1#楼屋面层平面图 变更前

变更内容：
檐口出挑距离修改

6#楼十七层平面图 变更后

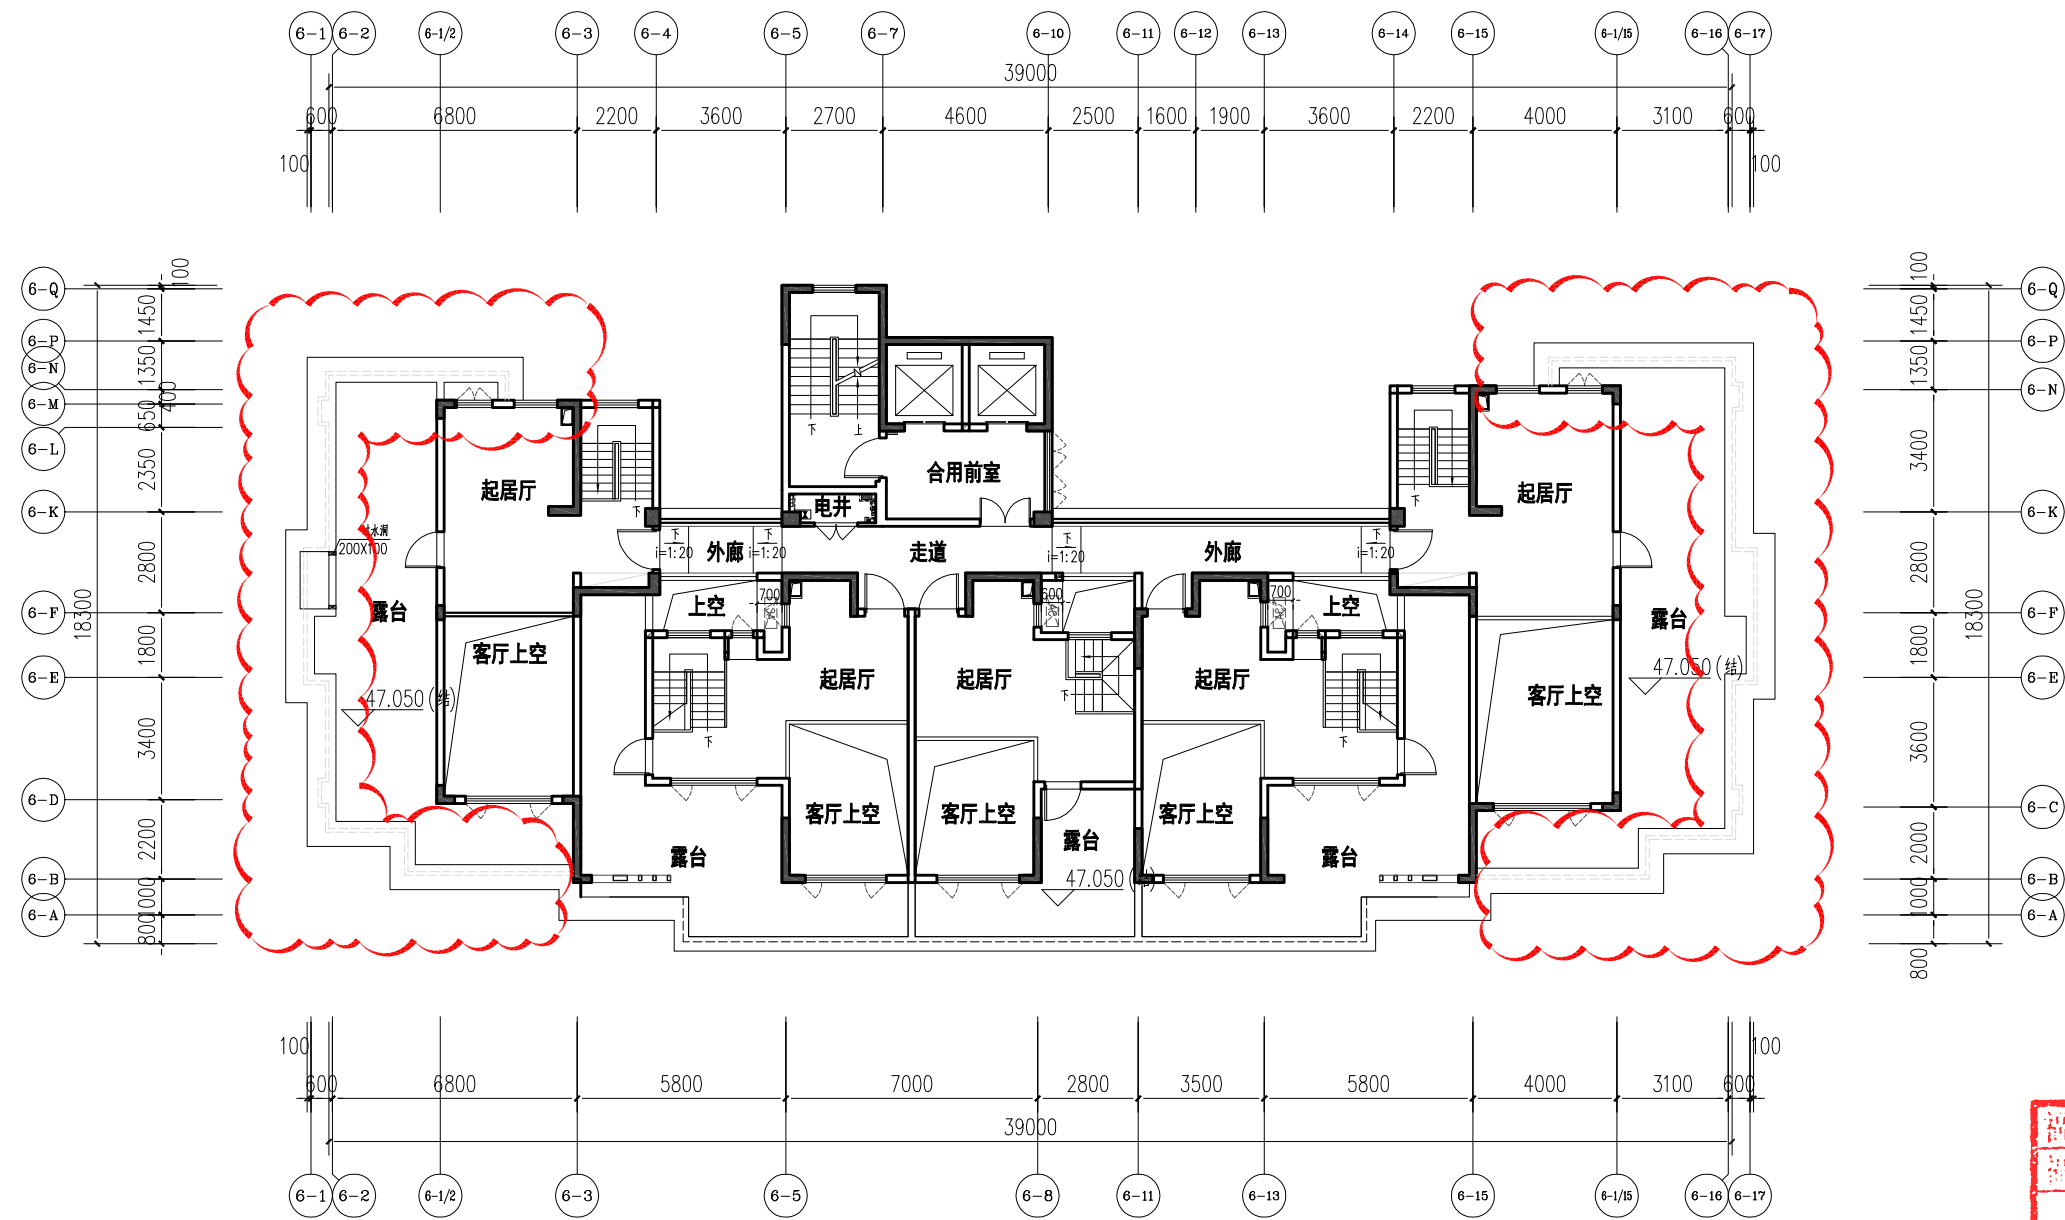
变更内容：
檐口出挑距离修改

6#楼屋面构架层平面图 变更后

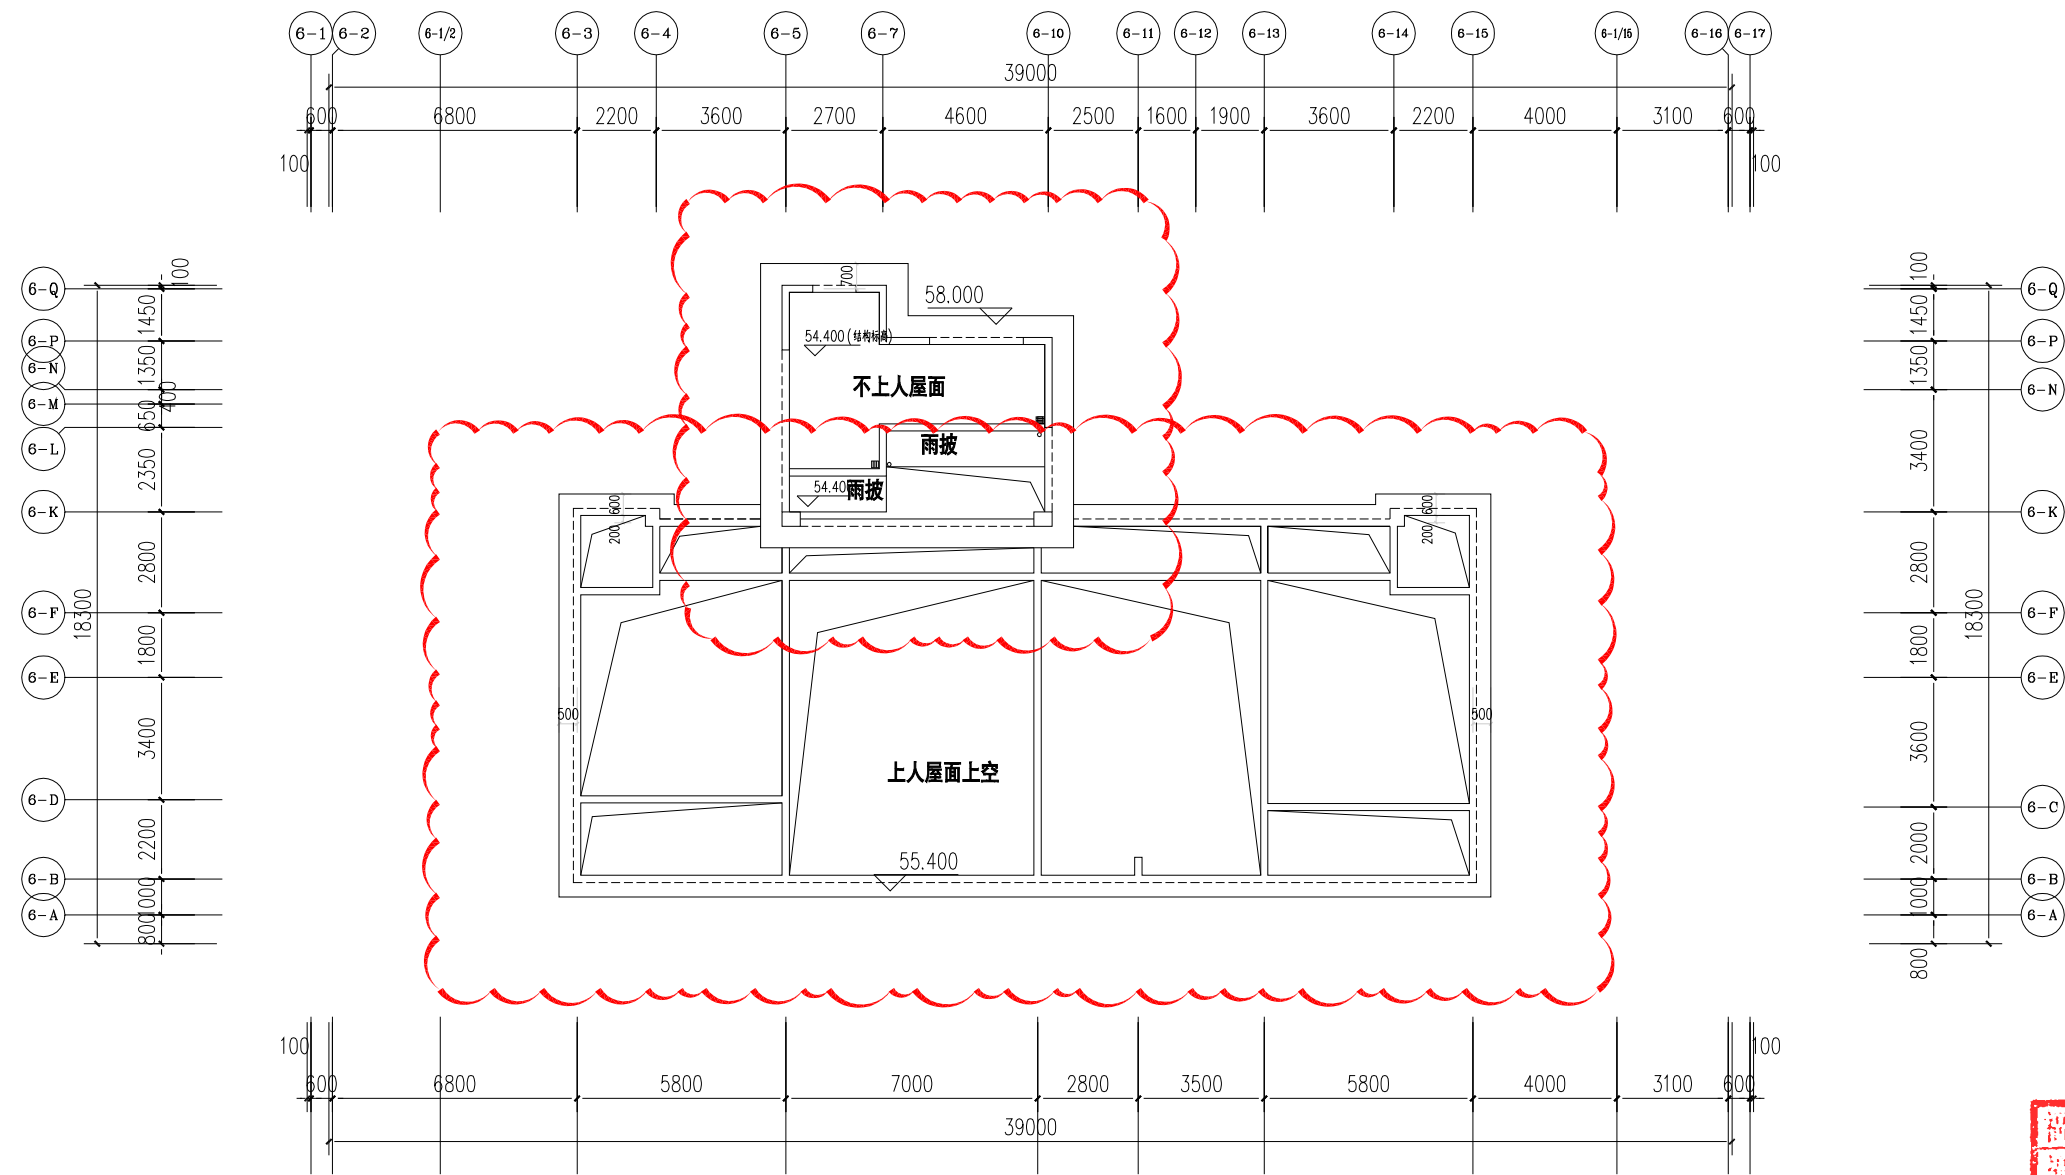
变更内容：
檐口出挑距离修改

6#楼 6-1~6-17 轴立面图 变更后

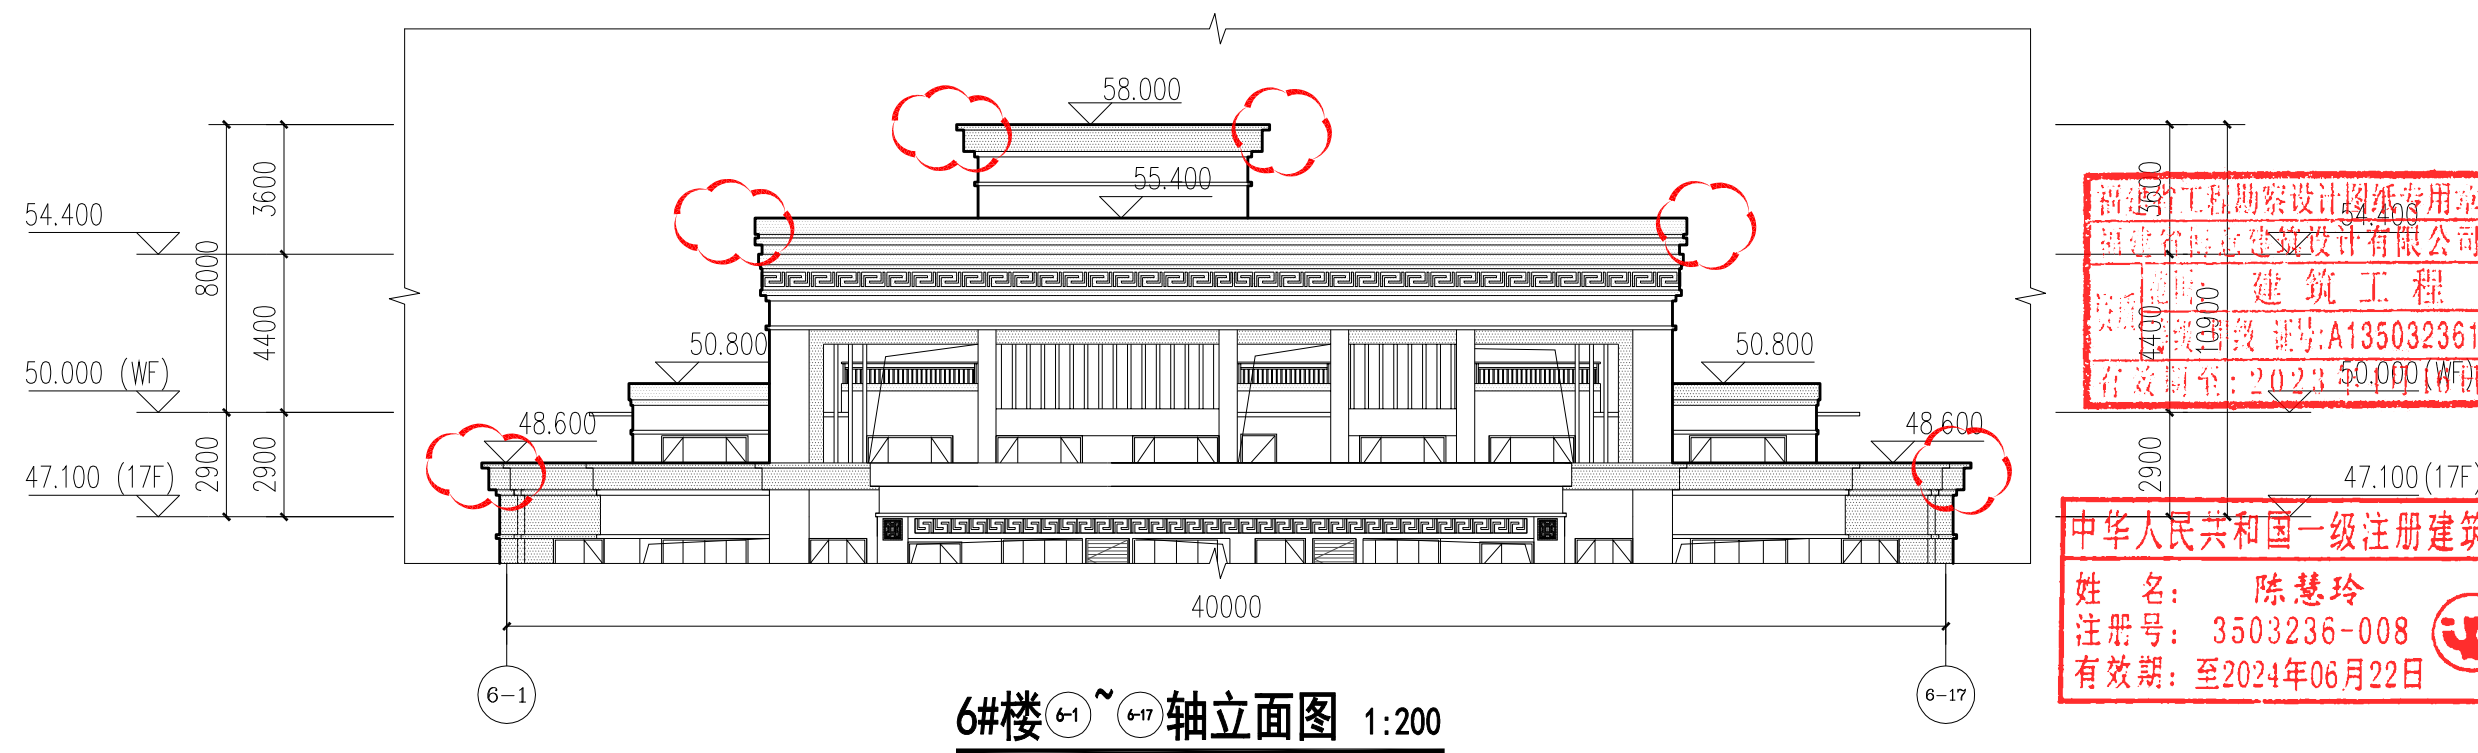
变更内容：
檐口出挑距离修改

7#楼十七层平面图 变更后

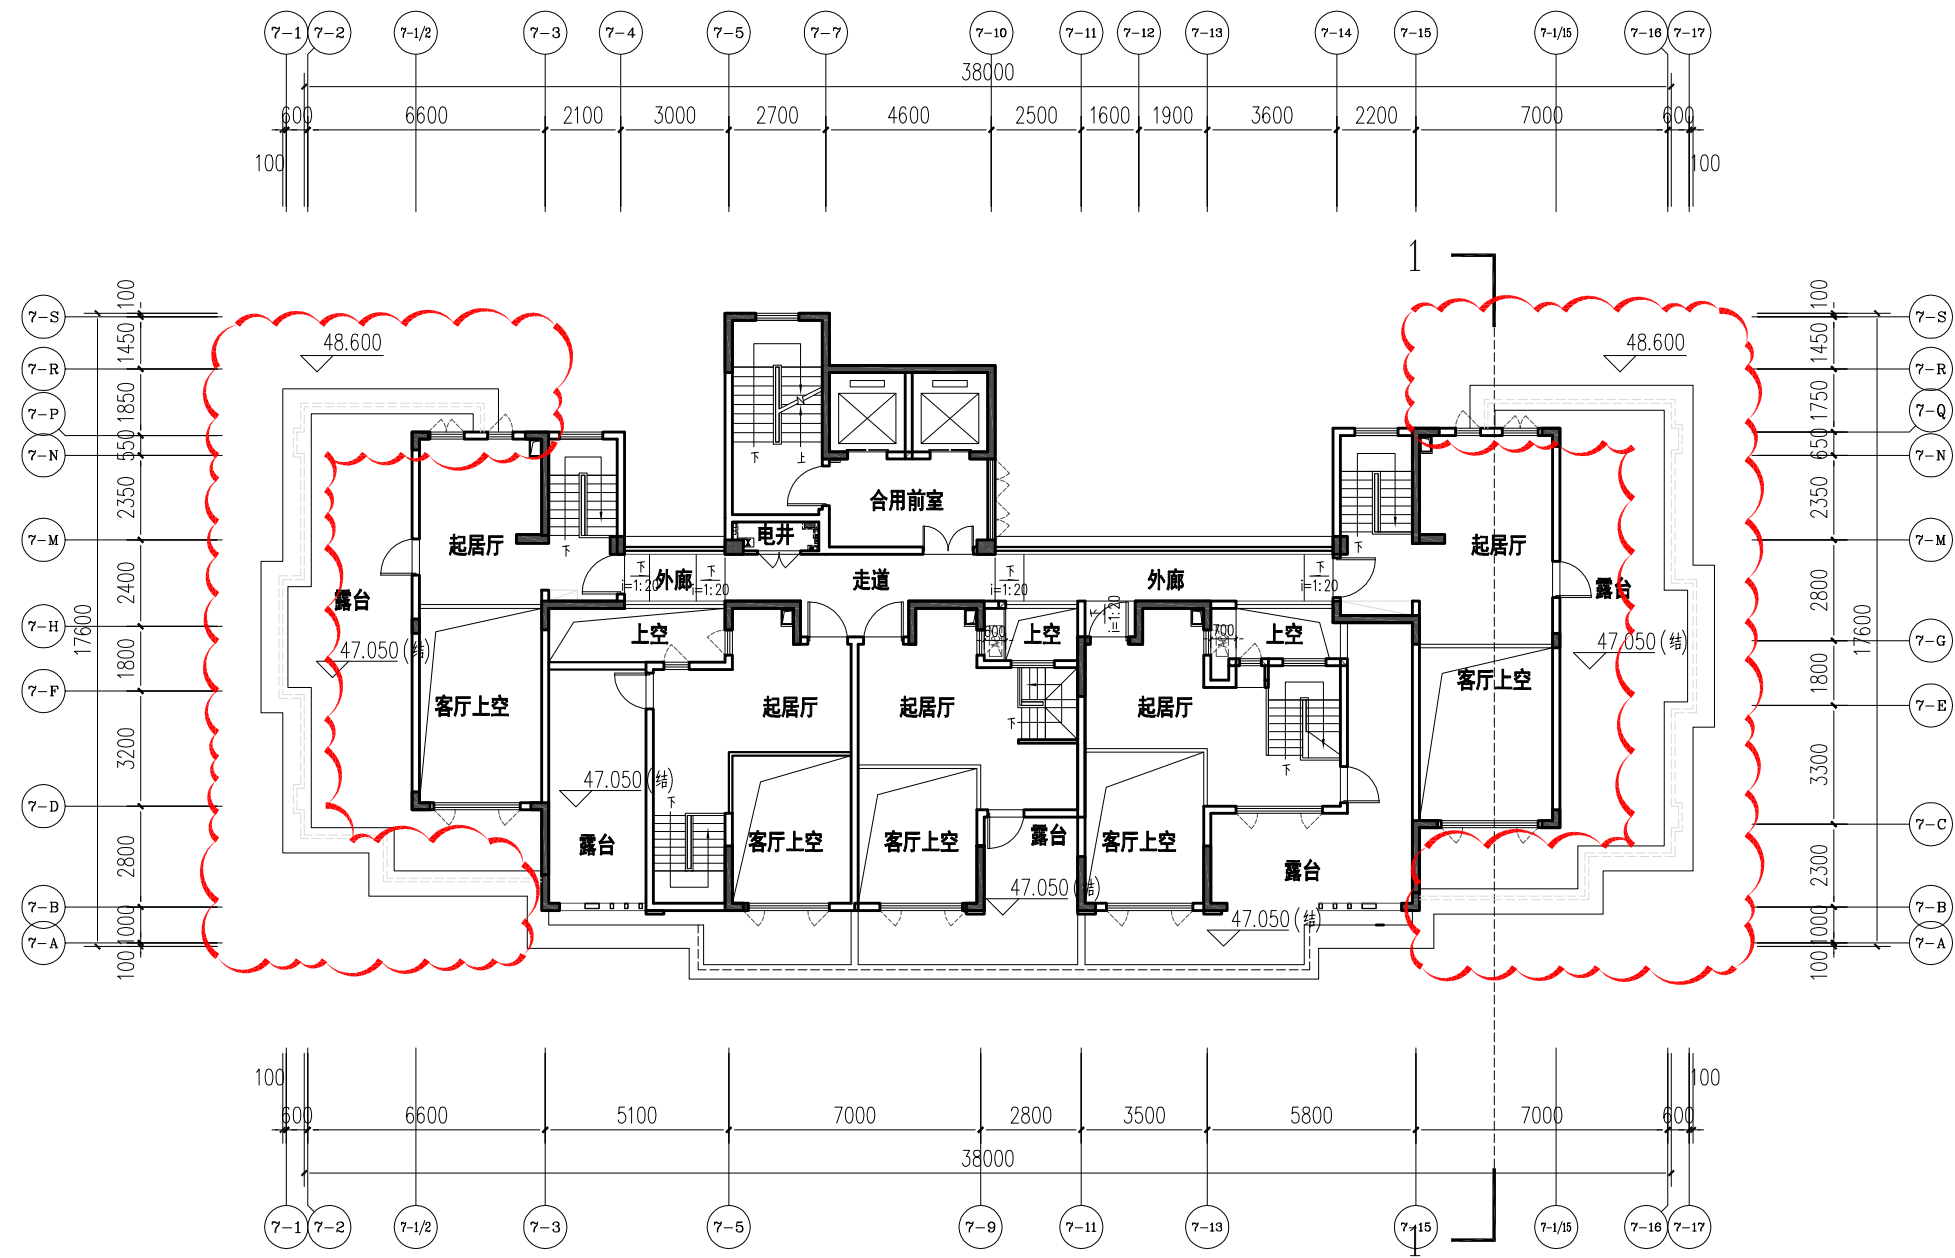
变更内容：
檐口出挑距离修改
